② 改善箇所説明図

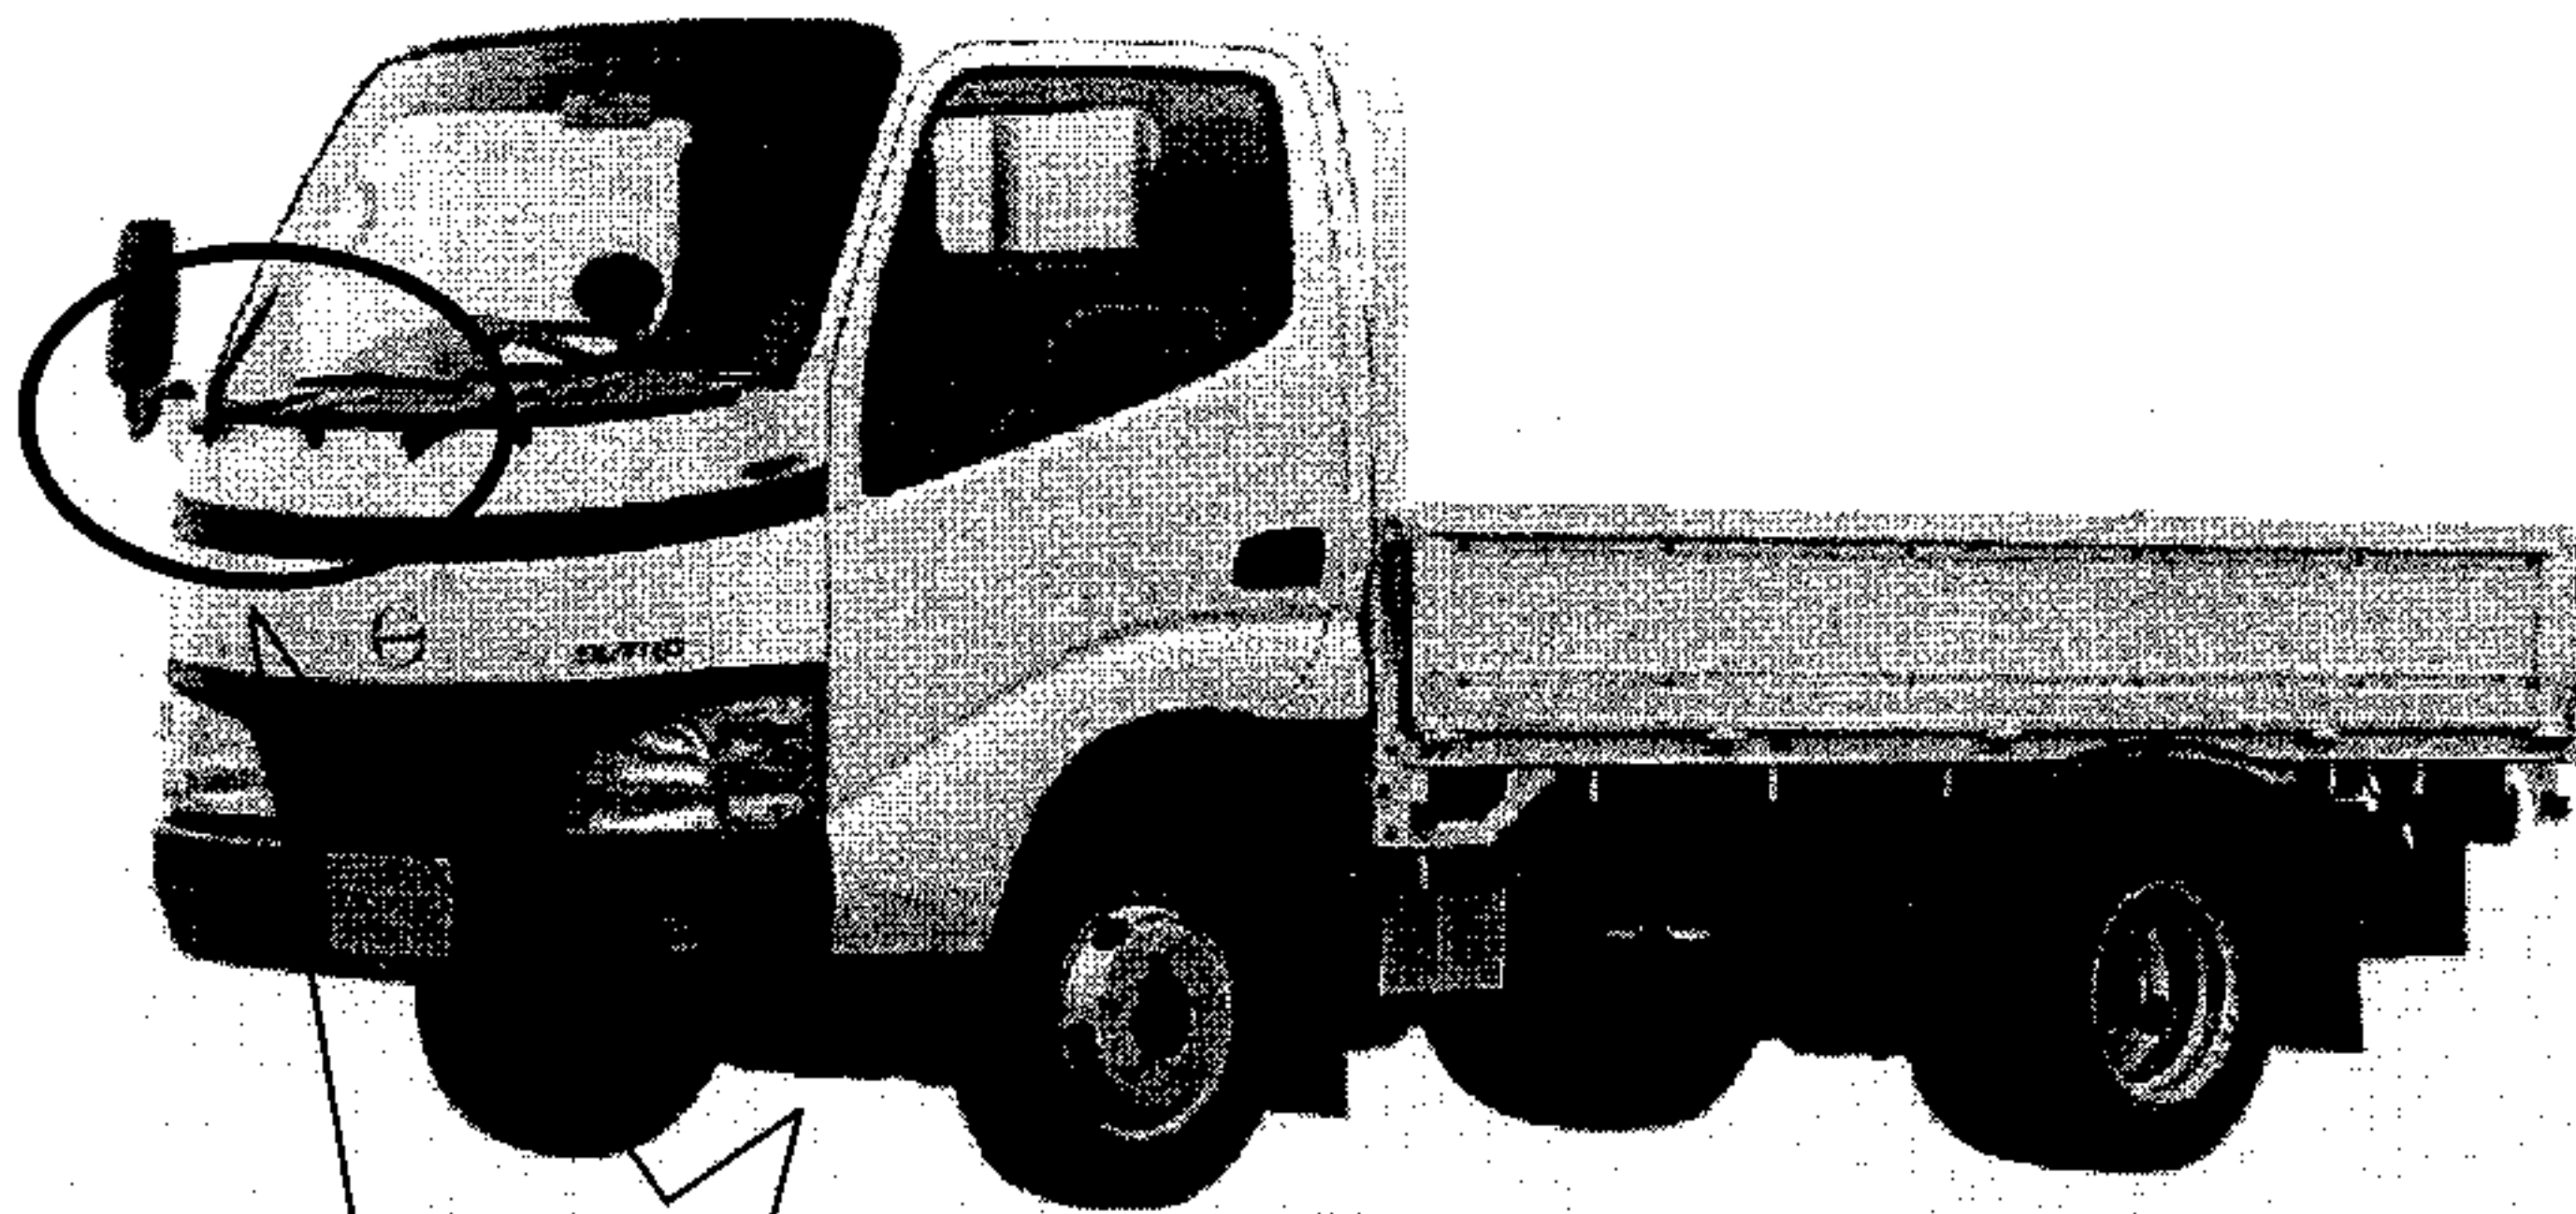
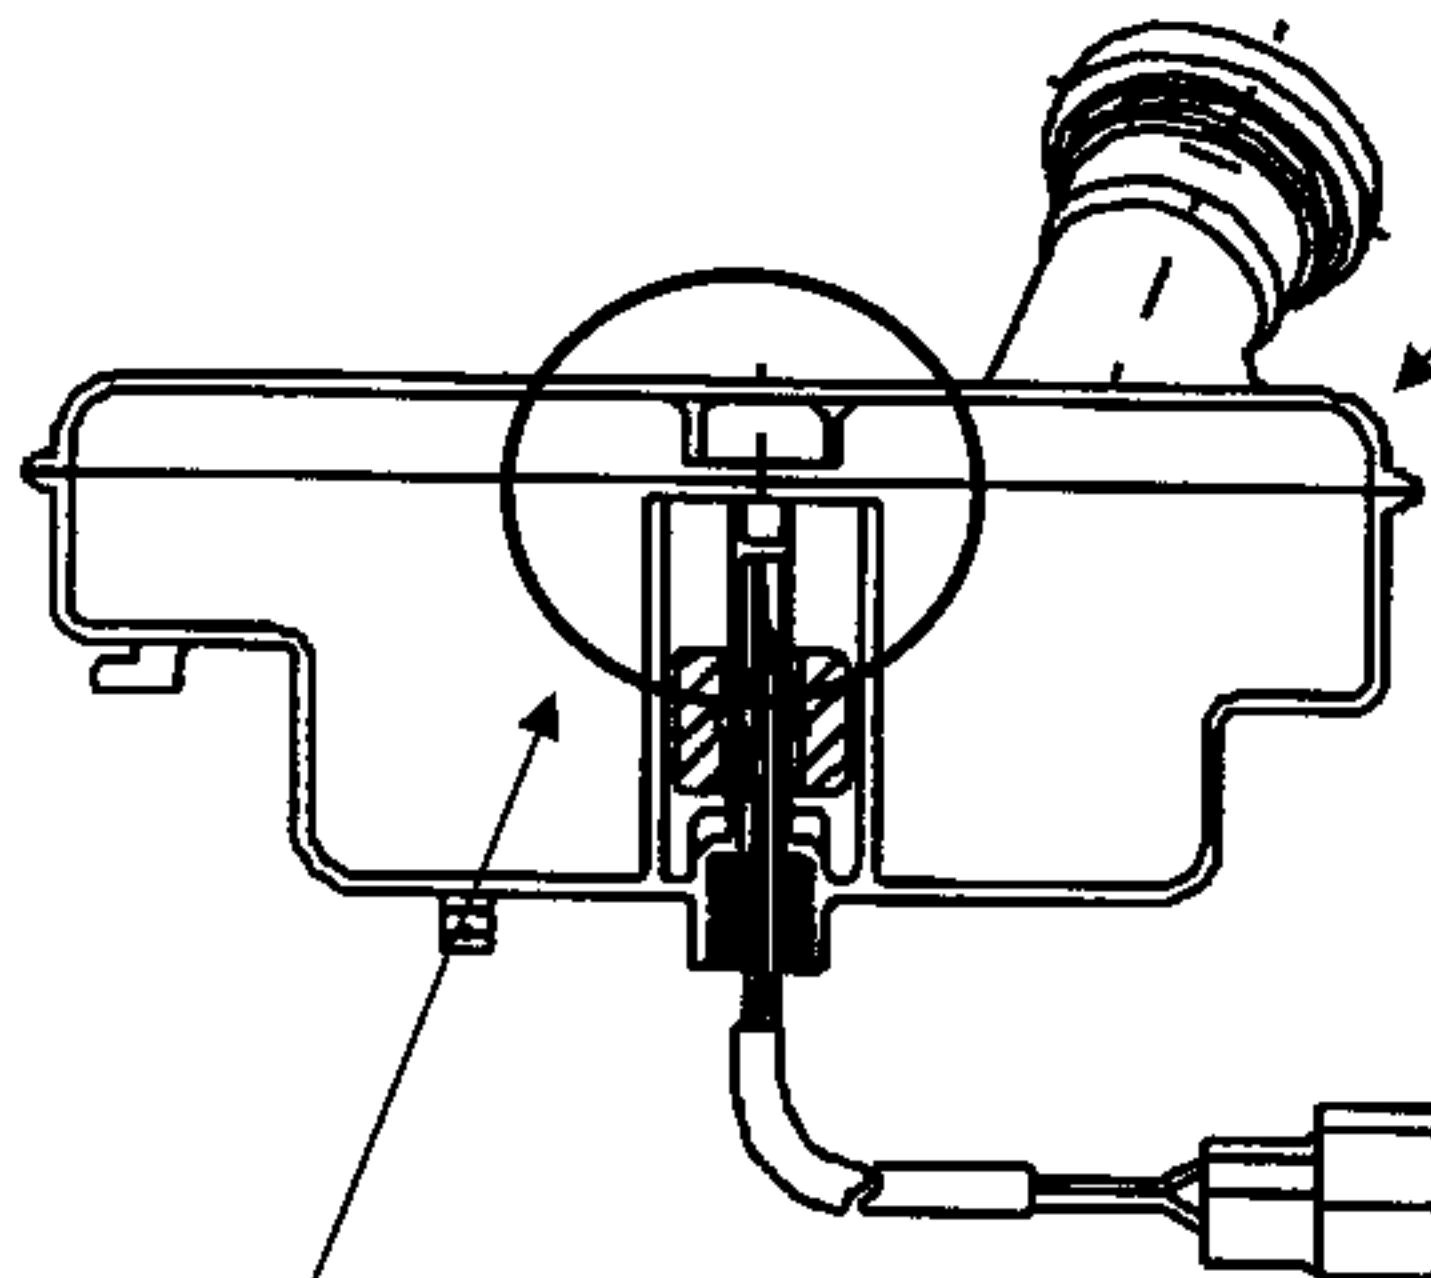
基準不適合発生箇所

ブレーキ液のリザーバタンクの制動液漏れ警報用フロートストップパの構造が不適切なため、製造ラインでブレーキ液を加圧注油した際、フロートが当該ストップパから外れたものがある。そのため、ブレーキ液が減少しても、制動液漏れ警報装置が正常に作動しなくなるおそれがある。

全車両、ブレーキ液のリザーバタンクを対策品と交換する。

識別：リザーバタンク取り付けステー部に黄色ペイントを塗布する。
